改善箇所説明図

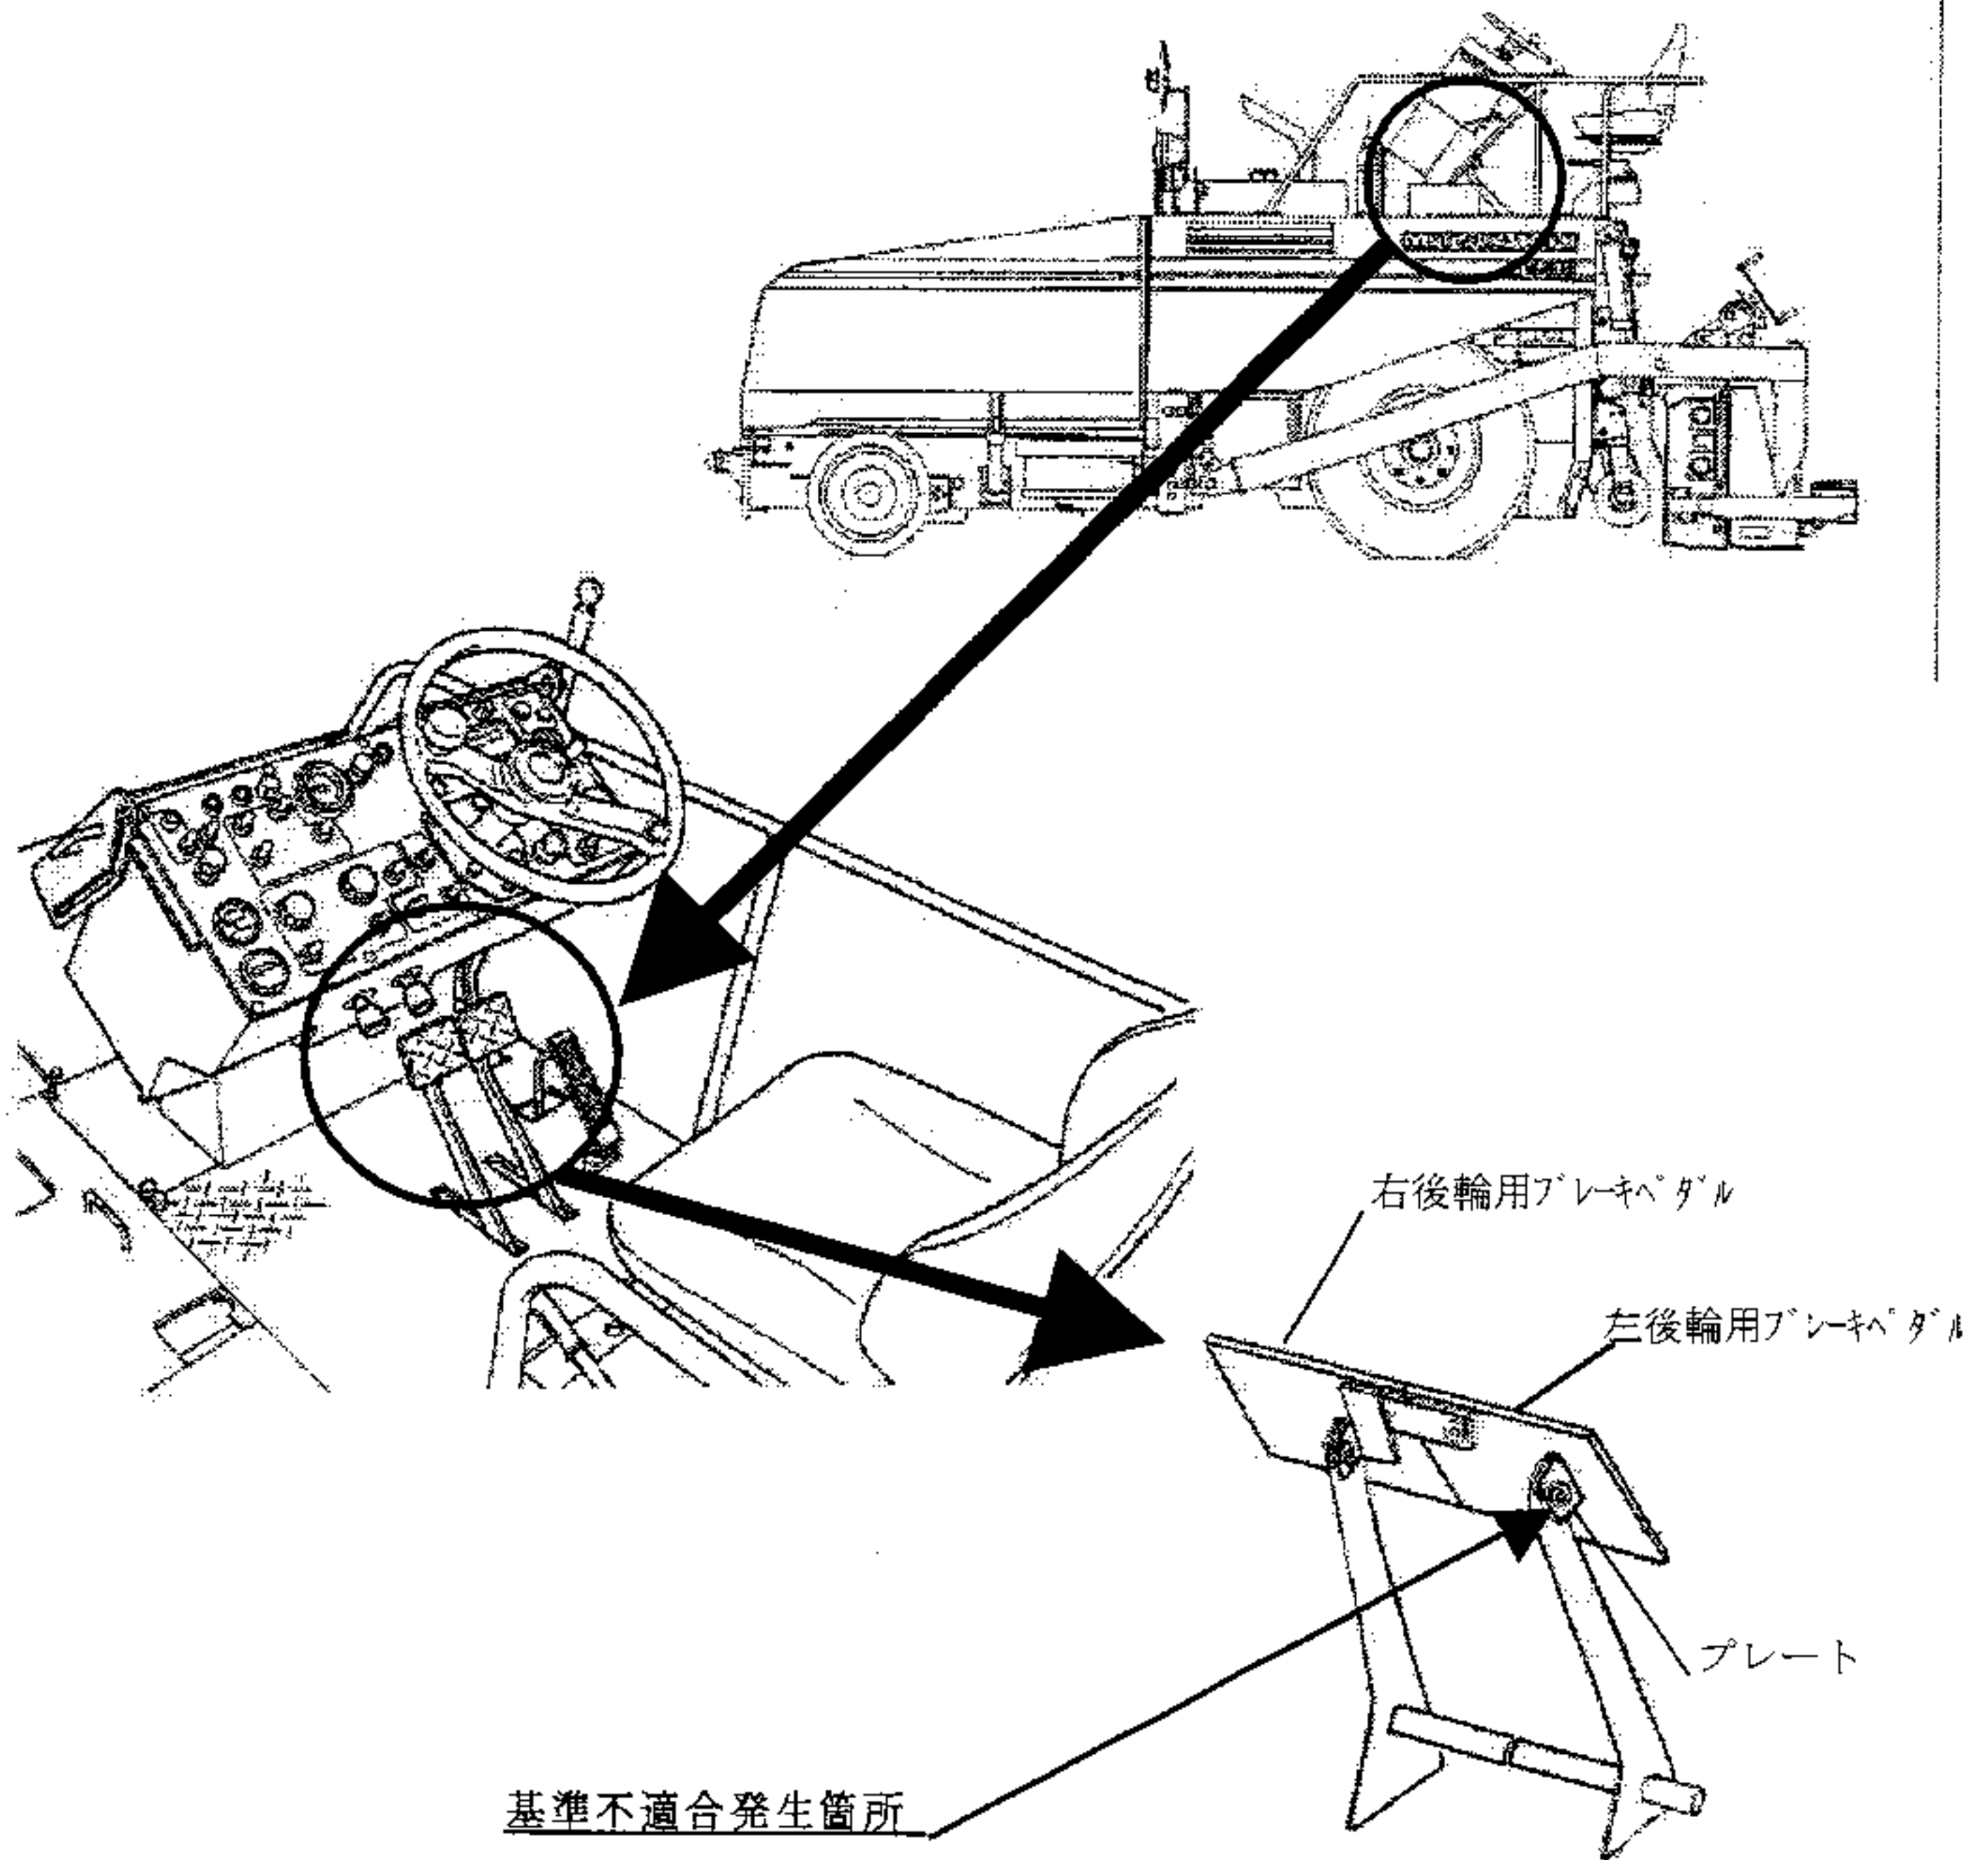
制動装置において、左後輪用ブレーキペダルの溶接強度が不足しているため、そのままの状態で使用を続けると、ペダルのプレート部分が脱落し、最悪の場合、左後輪の制動ができなくなるおそれがある。

全車両、当該ブレーキペダルを良品と交換する。
